Onze ref : 1013-0226-006/B03/WRH Nieuwegein, 6 oktober 2015

Betreft : Effecten waterkering ten gevolge van Windpark Fryslân – beschouwing van tracévariant kabel

Figuur 1 – Ligging van tracévariant ten oosten van Kornwerderzand (bron: Pondera)

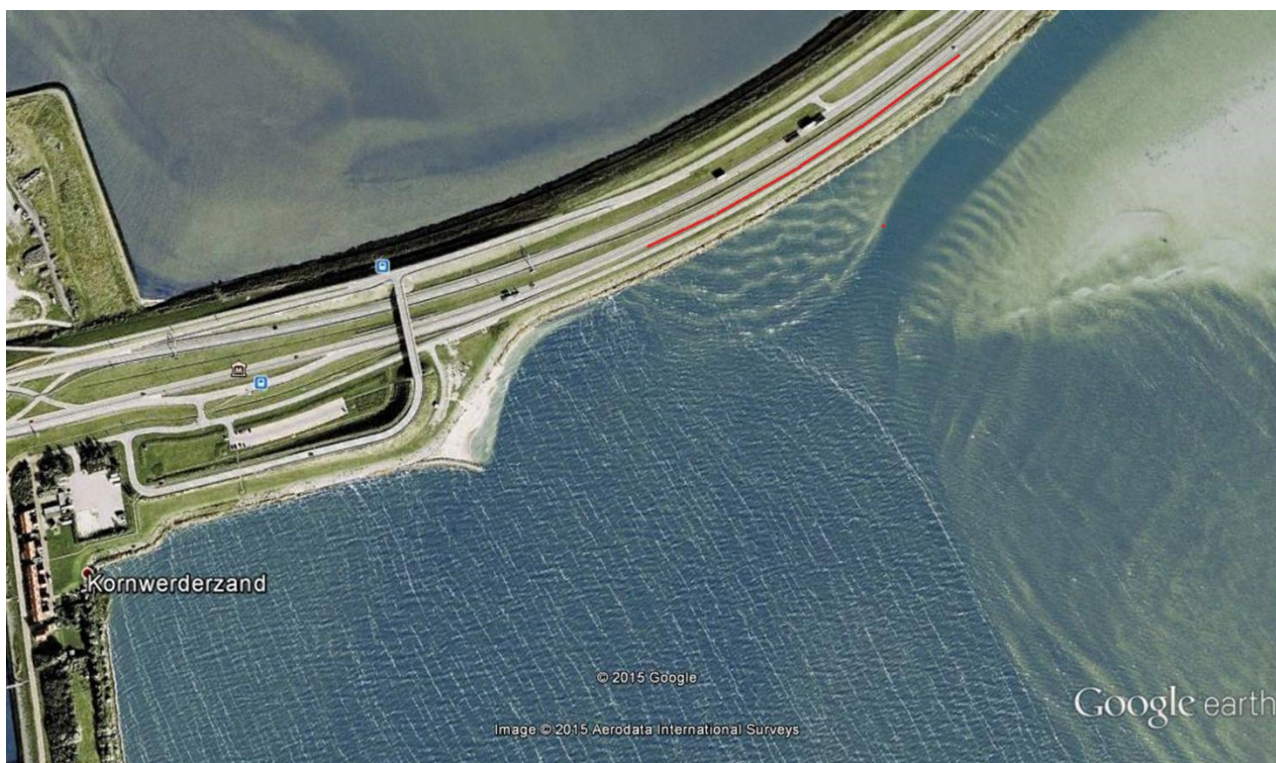
Door u is op 25 september 2015 gevraagd om de effecten van een tracévariant te beoordelen op damveiligheid. De tracévariant geldt voor de Afsluitdijk ten oosten van Kornwerderzand. In het huidige plan is de kabel aan de noordkant voorzien tussen de noordelijke parallelweg en de rijksweg. In de tracévariant is de kabel aan de zuidkant gelegen tussen de rijksweg en de zuidelijke parallelweg (zie rode lijn in figuur 1).

De dam- en bodemopbouw zijn aan de noord- en zuidkant vergelijkbaar. De temperatureffecten, krachten in de kabel en grondvervormingen tijdens en na uitvoering zijn dus niet significant afwijkend.

De risico's in de oorspronkelijke, noordelijke variant zijn beperkt en goed beheersbaar. De effecten van de zuidelijke tracévariant zullen nog kleiner zijn:

- Er is ten oosten van Kornwerderzand geen HDD-boring meer nodig om de rijksweg te kruisen. Er vindt dus geen grondroering onder de rijksweg plaats.
- Het graven van een kabelsleuf of een reparatieput heeft minder of geen effect op de macrostabiliteit van de tuimeldijk (ten noorden van de rijksweg), omdat deze verder van de tuimeldijk is gelegen.
- Grondvervormingen bij de kabel door een mogelijke verhoging van de tuimeldijk zijn in de noordelijke variant minimaal, maar in de zuidelijke tracévariant waarschijnlijk niet meer meetbaar.
- Eventuele negatieve effecten van de kabel op de kwaliteit van de grasbekleding zijn (nog) minder van invloed op de overslagbestendigheid van de dam. Dit komt, doordat het tracé verder van de oksel van de tuimeldijk is gelegen. De oksel van de tuimeldijk is de overgang van het binnentalud naar het vlakke gedeelte van de Afsluitdijk.

De in deze brief beschouwde variant leidt dus niet tot nieuwe aandachtspunten. Wij vertrouwen erop u hiermee voldoende te hebben geïnformeerd.
